**PROJET DE PARC EOLIEN DE
QUATRE VALLEES IV
COMMUNES DE LE MEIX-TIERCELIN ET SAINT-OUEN-DOMPROT (51)**

> Cahier n°9 – Mémoire de réponse à
l’Avis de la MRAE du 15/05/2019

Avis relatif au projet d'exploitation d'un parc éolien sur les communes de Le Meix-Tiercelin et Saint-Ouen-Domprot (51), porté par la SEPE des Moulins du Puits

n°MRAe 2019APGE41

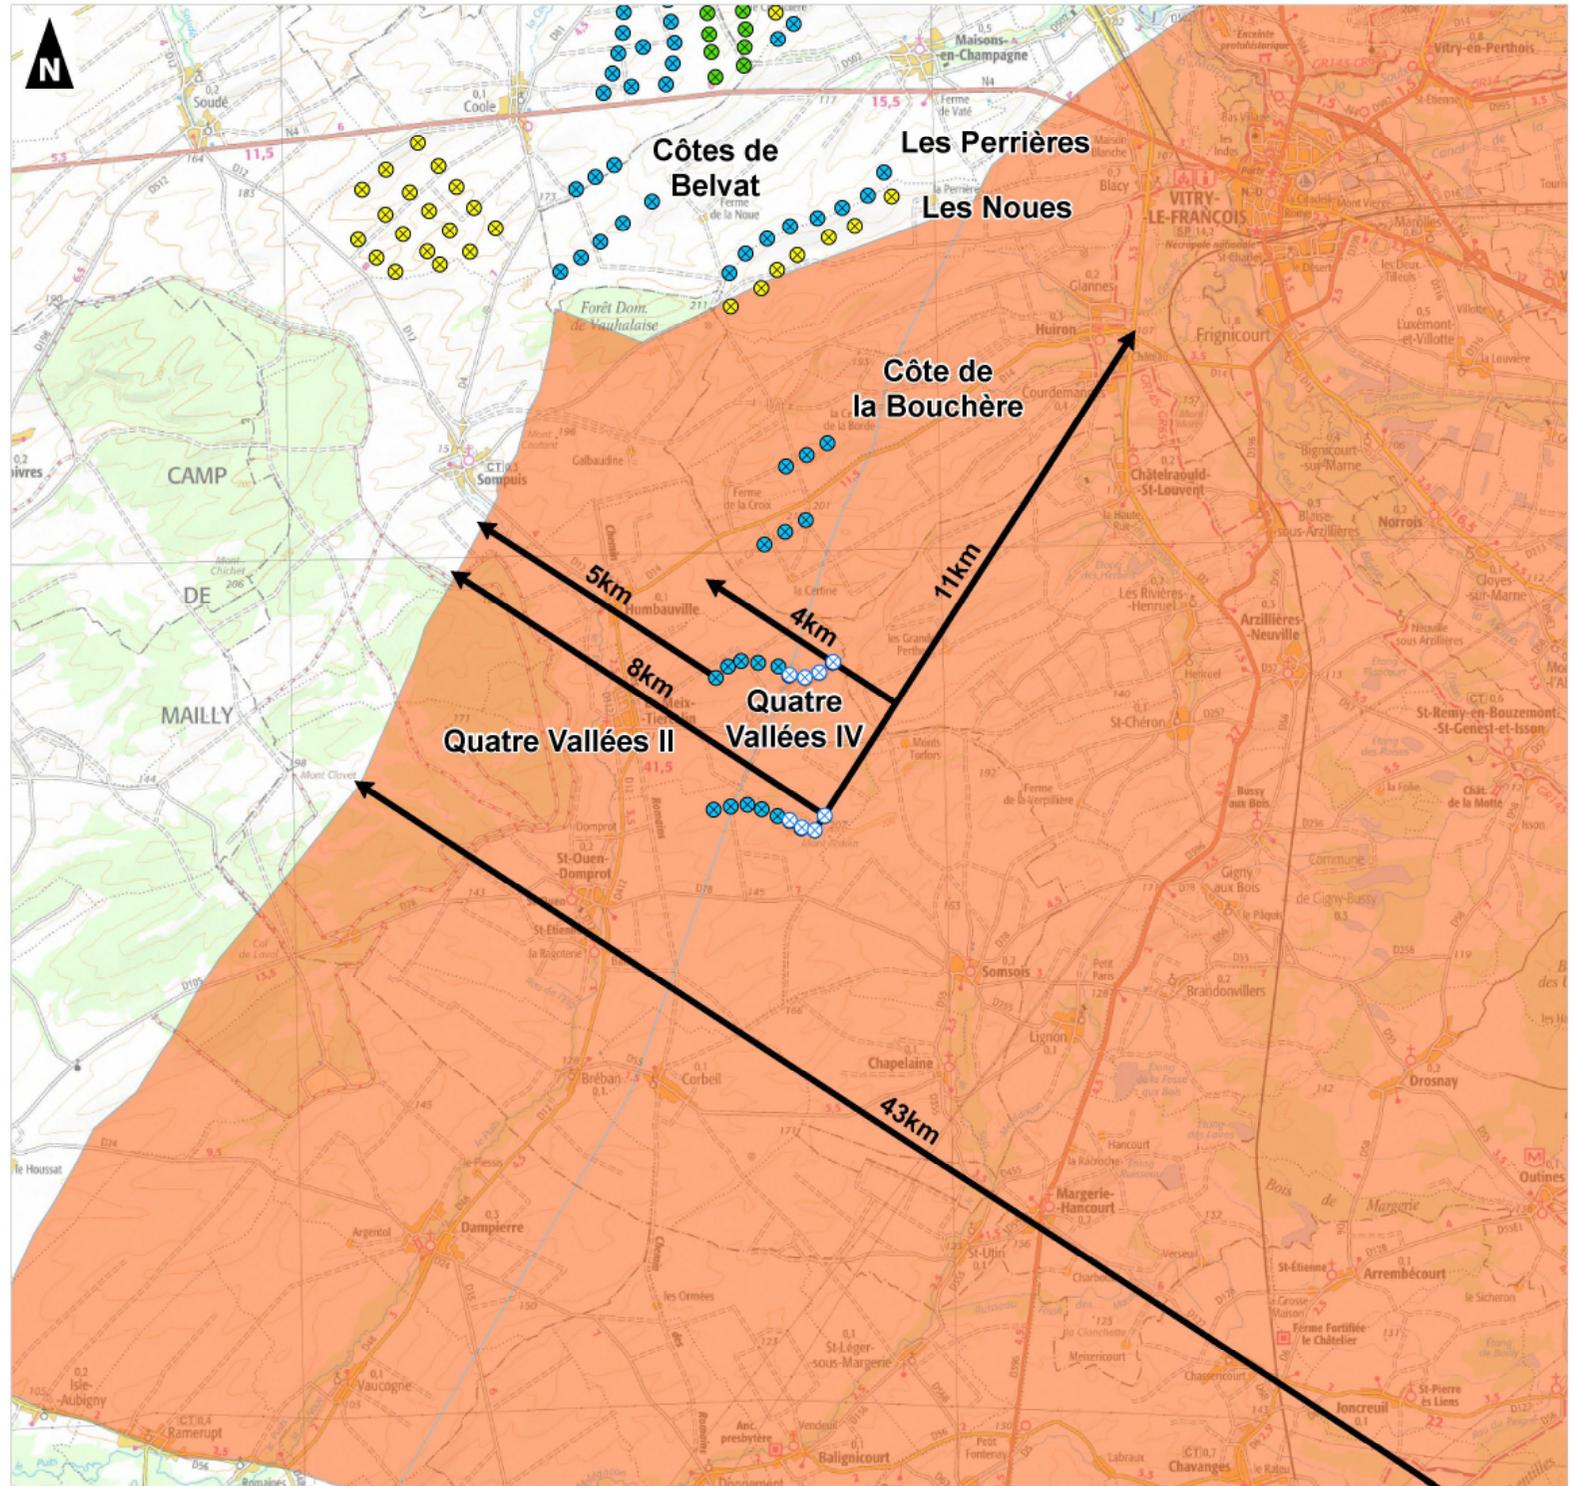
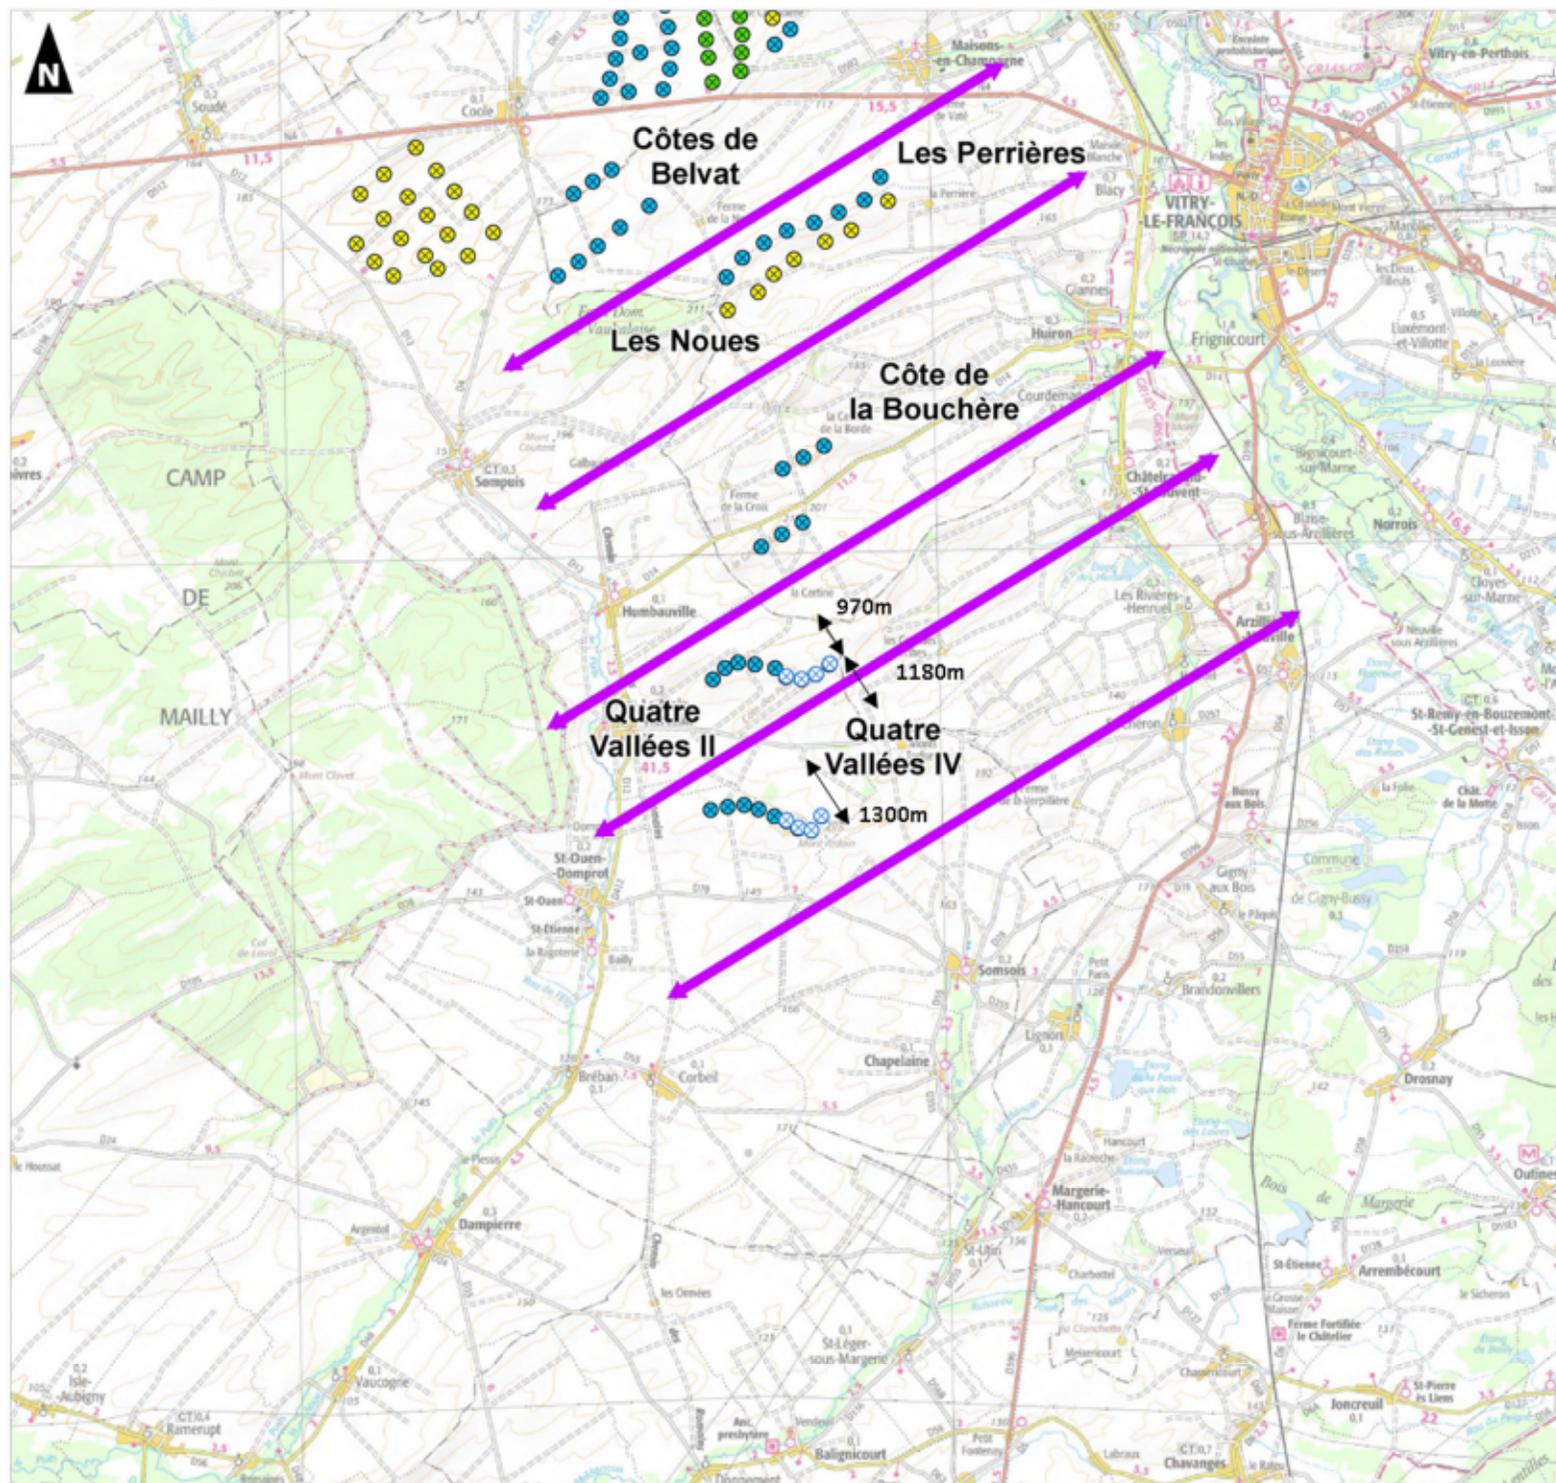
Concernant la phase d'exploitation, le dossier joue sur la forme de « vague » que présentent les 2 lignes formées de Quatre Vallées II et Quatre Vallées IV et en déduit une minimisation de l'impact attendu. Le déplacement de l'avifaune est en effet voisin de l'orthogonal avec l'orientation des parcs éoliens, l'Ae s'est interrogée sur l'affirmation du dossier d'une réduction d'impact qu'induirait cette implantation des parcs éoliens. À ce stade, l'Ae ne considère pas que la disposition du parc constitue une mesure de réduction.

Ainsi, s'il est vrai que les parcs existants constituent un obstacle à la migration, cet obstacle est peu significatif, l'évitement est possible par le maintien de plusieurs axes de respiration laissés entre les parcs et leurs différentes lignes. Le parc de Quatre Vallées IV a été positionné de manière à respecter au maximum cette capacité d'évitement. Son schéma d'implantation prenant en compte l'aspect migration constitue donc une mesure de réduction.

Le choix de créer une vague est une volonté de réduire l'impact du projet. Il aurait en effet été techniquement plus facile (et plus logique) de prolonger les arcs de cercles formés par les éoliennes de Quatre Vallées II. Cependant, une telle implantation aurait augmenté la « largeur apparente » des deux lignes nord et sud de l'ensemble éolien formé par Quatre Vallées II et Quatre Vallées IV. L'effet barrière du parc aurait alors été plus important et les éoliennes en extrémité Est aurait été placées au sein du couloir de migration local mis en évidence. Pour rappel, le volet avifaune du SRE défini en page 19, paragraphe « Implantation des parcs », les préconisations suivantes :

En l'espèce, l'implantation en forme de vague permet de respecter cette largeur de 2km pour chacune des parties nord et sud ainsi que de conserver une trouée de plus d'1km entre les deux.

Ainsi, pour éviter au mieux les impacts initiaux et potentiels, le pétitionnaire a déterminé son schéma d'implantation en tenant compte de la carte des enjeux écologiques définie à l'issue de l'étude écologique sur la totalité du cycle biologique.
